招标文件答疑通知

编号：01

《徐州市区污水管网提质增效一期工程袁桥污水提升泵站分格改造工程 3 标段（水泵设备采购）招标文件》（合同编号：TZZXYQ-YQBZ-3）作如下答疑、修改：

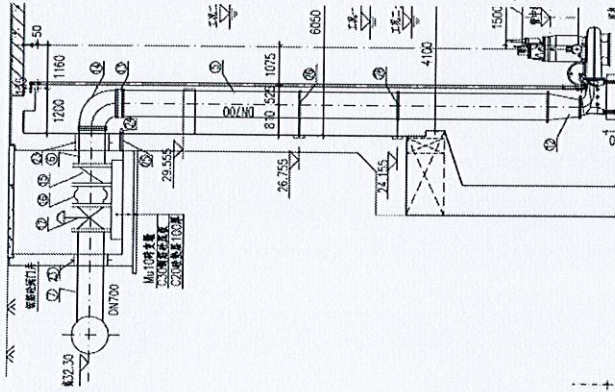
3、问：根据 P66 页设备需求一览表中项目特征描述，项目 1 和项目 2 自动耦合式潜污泵设备采购，结合招标文件图纸，请问供货范围是否包含如下图（图纸截图）中的序号 5（DN700 直管）、序号 13（DN700 伸缩节）、序号 14（DN700 弯管）、序号 15（止回阀）、序号 16（DN700 橡胶接头）、序号 17（DN700 闸阀）、序号 6（DN700 直管）、序号 7（DN700 直管）？

答：不包括。
